Abwägung

Hinweise, Anregungen und Bedenken,

117. Änderung des Flächennutzungsplans

Fläche A

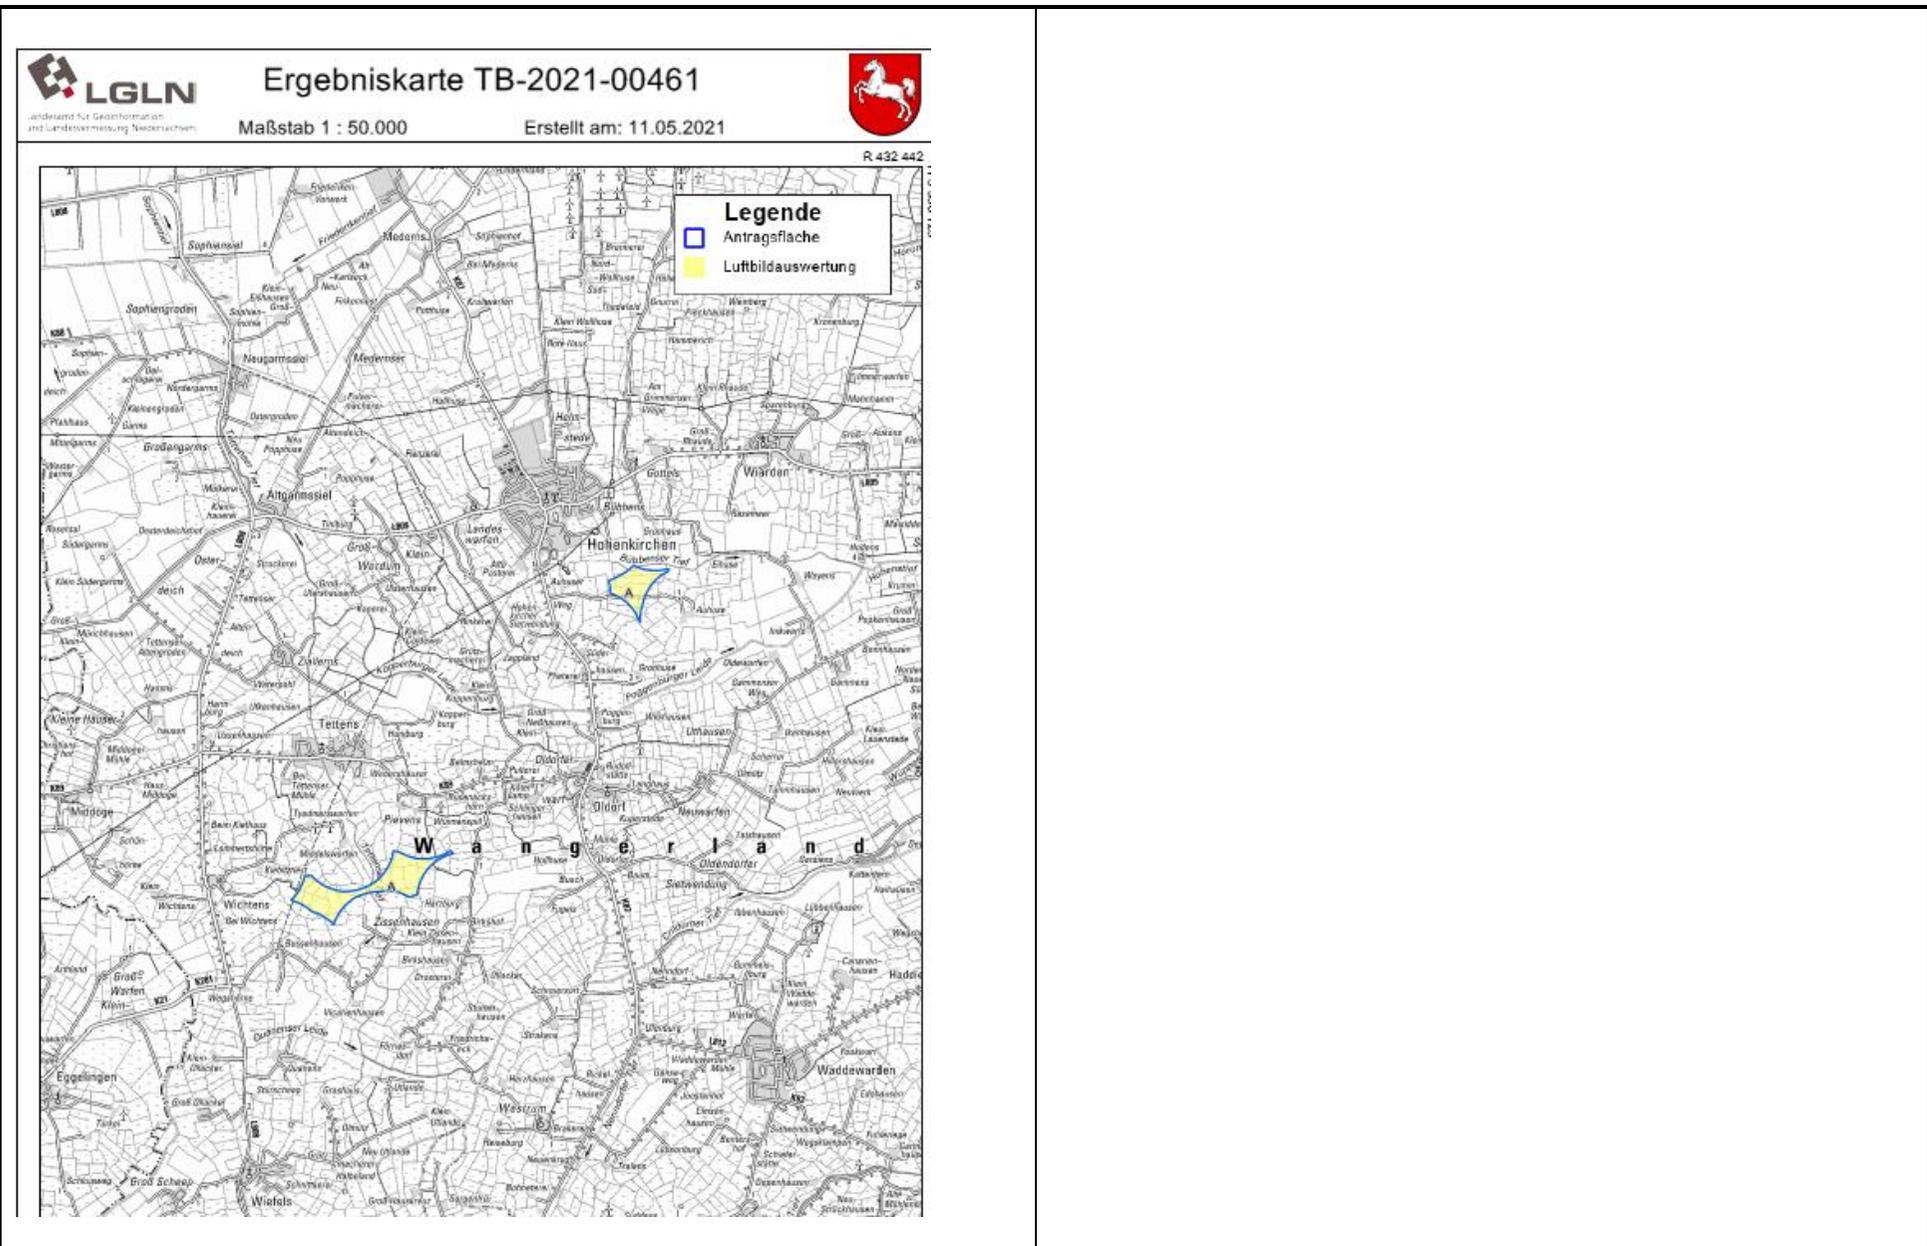
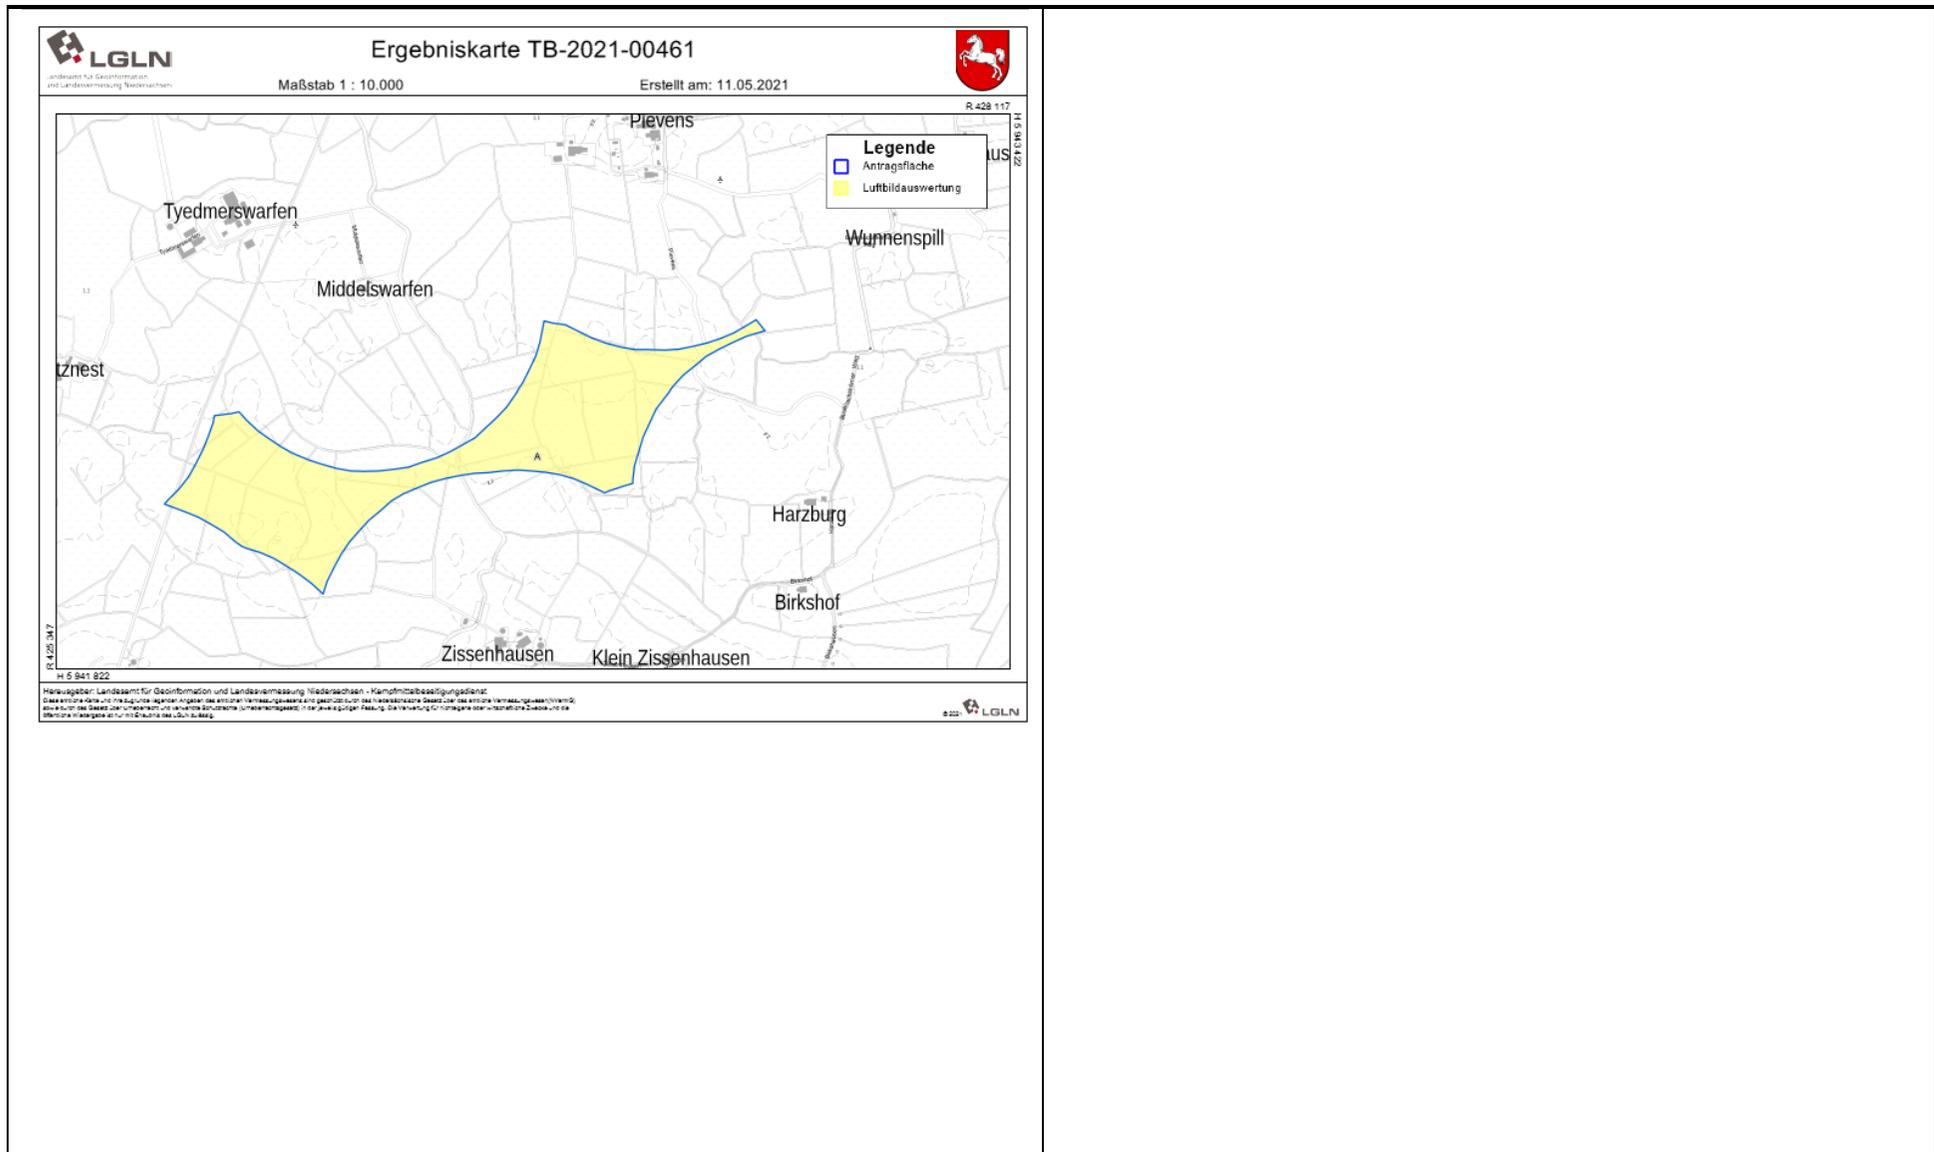
Für die Planfläche liegen dem Kampfmittelbeseitigungsdienst Niedersachsen die folgenden Erkenntnisse vor (siehe beigefügte Kartenunterlage) :

Empfehlung: Luftbildauswertung

Luftbilder: Die derzeit vorliegenden Luftbilder wurden nicht vollständig ausgewertet.
Luftbildauswertung: Es wurde keine Luftbildauswertung durchgeführt.
Sondierung: Es wurde keine Sondierung durchgeführt.
Räumung: Die Fläche wurde nicht geräumt.
Belastung: Es besteht der allgemeine Verdacht auf Kampfmittel.

2.) Der Hinweis wird zur Kenntnis genommen. Da mit der 117. FNP-Änderung lediglich die Höhenbegrenzung aufgehoben wird und keine Sonderbauflächen ausgewiesen bzw. konkreten WEA-Standorte festgesetzt werden, betreffen die Hinweise nicht den Inhalt der Planung.
